**CCR-VIA -- COMITATO DI COORDINAMENTO REGIONALE PER LA  
VALUTAZIONE D'IMPATTO AMBIENTALE**

**Giudizio n° 3497 del 09/09/2021**

**Oggetto:** Richiesta di apertura di una cava

**RICHIESTA DI APERTURA DI UNA CAVA  
DI INERTI IN LOCALITA' SALARA  
NEL COMUNE DI BASCIANO (TE)  
Di Sabatino F.lli s.r.l.**

Si riporta lo stralcio della TAV A1 a cui fanno riferimento le precedenti dichiarazioni del tecnico

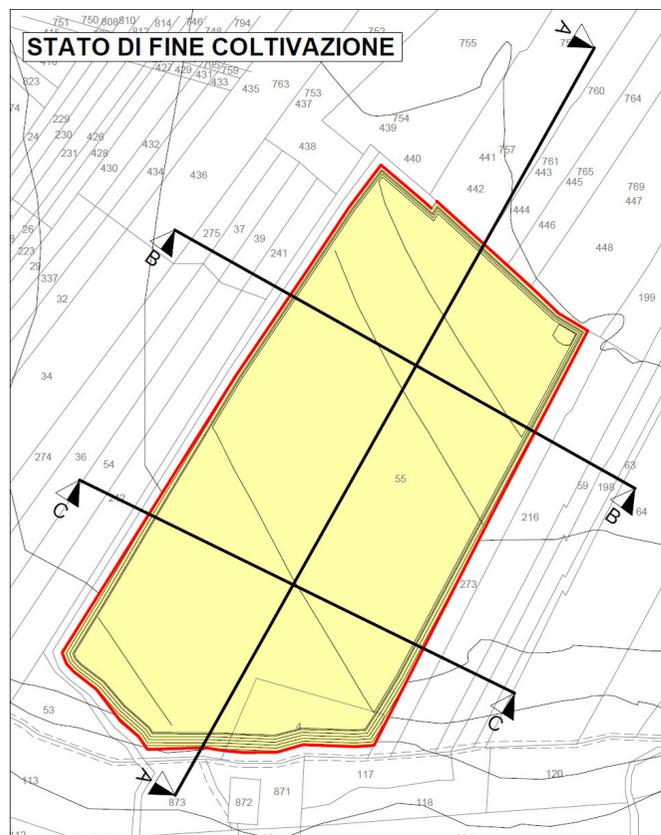
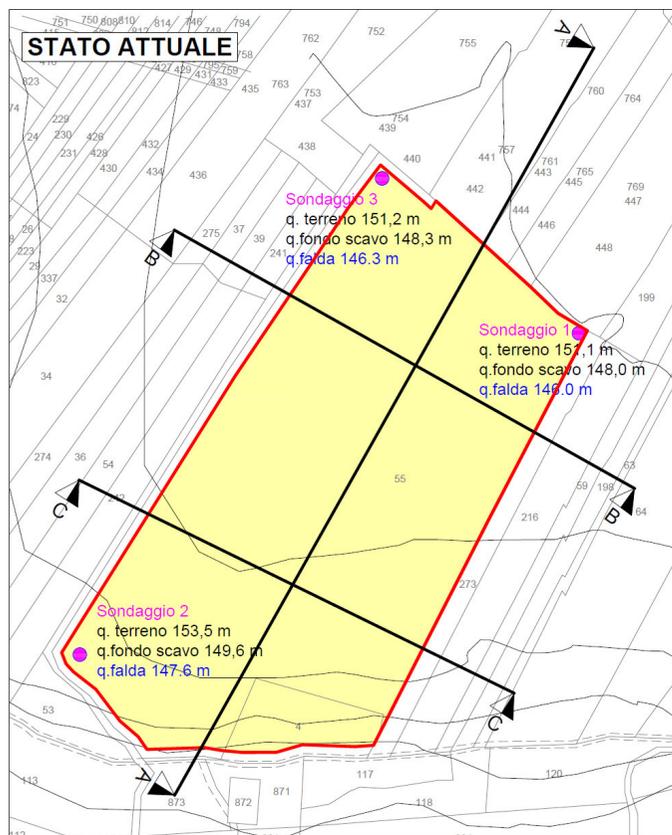
Ritenuto che in merito a quanto pervenuto relativamente al punto 2 del suddetto giudizio, la ditta dovrà fornire in fase autorizzativa un elaborato che riporti il rilievo topografico eseguito per lo stato attuale del piano di campagna allo scopo di definire puntualmente i volumi di scavo;

- 1. Per quanto attiene il rispetto del franco di 2 m su tutta l'area, considerato che la falda ha un profondità variabile, ma che raggiunge la massima oscillazione di 4,90 m dal p.c. (in S3), occorre modificare la profondità di scavo in modo che sia rispettato il franco rispetto al livell di massima oscillazione della falda (e non rispetto alla profondità media, come indicato nel progetto).*
- 2. Allo scopo di quantificare i volumi di scavo, produrre elaborati cartografici e i relativi dati numerici di calcolo, idonei a rappresentare lo stato di fatto, lo stato al termine dell'escavazione e lo stato finale dopo ripristino;*
- 3. Caratterizzare il materiale con cui sarà effettuato il ripristino affinché non si verifichino indesiderati fenomeni di impaludamento;*
- 4. Produrre un elaborato cartografico di dettaglio dal quale si evinca la distanza dell'area di cava*

il tecnico nella Relazione Integrativa di Giugno 2021 dichiara che "La progettazione è stata eseguita in tutta l'area, non perfettamente pianeggiante, rispettando il franco di 2 metri dal massimo livello della falda. Per esempio, in corrispondenza del Sondaggio n.3, in cui è stata riscontrata la presenza della falda ad una profondità di 4,90 metri dal piano campagna, lo scavo previsto ha profondità di 2,90 metri, dalla quota 151,2 m a 148,3 m. Per evidenziare il rispetto del franco di 2,0 m dalla falda, si allega fuori relazione l'aggiornamento della Tavola A denominato Tavola A1 in cui la falda è stata evidenziata nelle sezioni di scavo."

il tecnico nella Relazione Tecnica Integrativa di Giugno 2021, a cui allega i dettagli dei calcoli volumetrici, dichiara che "Il calcolo del volume è stato eseguito con l'utilizzo del software Analyst Project, che consente di calcolare il volume presente tra due superfici opportunamente triangolate che rappresentano lo stato attuale, che coincide con quello finale perché il ripristino è a ritombamento totale, e quello di scavo.....Il ripristino di progetto prevede il ritombamento completo dei vuoti quindi lo stato finale di ripristino coincide con lo stato attuale dei vuoti. Per sottolineare questo aspetto si allega fuori relazione l'aggiornamento della Tavola A denominato Tavola A1 con l'integrazione della planimetria di fine ripristino."

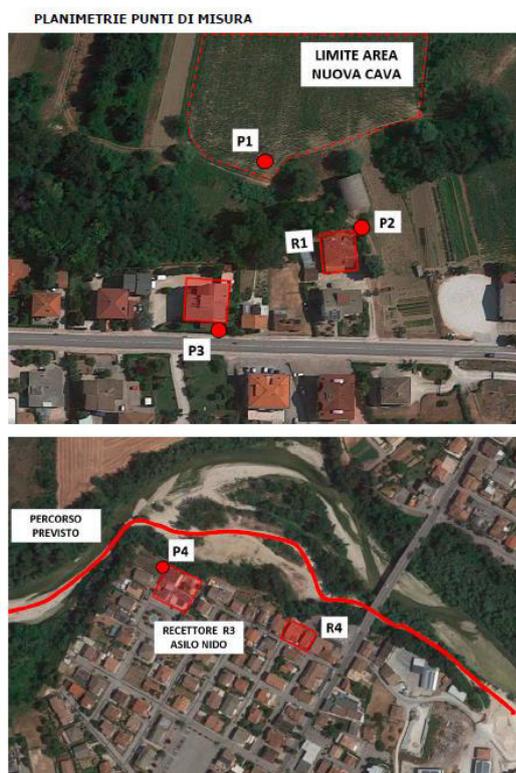
6. Per quanto attiene l'impatto acustico, si ritiene necessario che la Valutazione di impatto acustico sia riferita esclusivamente all'intervento in oggetto e redatta conformemente a quanto previsto dalla DGR 770/P del 14/11/2011, specificando quanto segue:

- distanza corrispondente al livello di pressione acustica fornito per le sorgenti;
- evidenziare in planimetria il perimetro del sito e le distanze tra sito e recettori;
- allegare i Rapporti di Prova delle misurazioni effettuate;
- chiarire le sorgenti che contribuiscono al rumore residuo misurato;
- evidenziare i percorsi seguiti dagli autocarri e valutarne il contributo alle immissioni di rumore presso i recettori/centri abitati;
- valutare il rispetto del criterio differenziale;

All'interno della relazione il tecnico assume che la zona è individuabile come **Area prevalentemente industriale**, avente come limite **70 db(A)** nel periodo diurno, specificando che la Ditta non effettuerà turni lavorativi notturni.

Preliminarmente il tecnico ha effettuato dei rilievi di rumore ambientale nei punti indicati come planimetria seguente, ottenendo i risultati mostrati in tabella.

In ottica peggiorativa tutti i mezzi sono stati considerati in funzione contemporaneamente e sul limite del confine nella cava, non tenendo conto dell'ulteriore abbattimento del rumore garantito dalla scarpata naturale e dalle quinte alberate presenti tra i recettori ed il confine stesso, il tecnico ha ottenuto un valore ambientale di 73,4 dBA di ottenendo un

rumore ambientale stimato dal tecnico nei pressi del recettore "R1" è pari a: 52,8 dB(A) e nei pressi del recettore "R2" è pari a 49 dB(A).
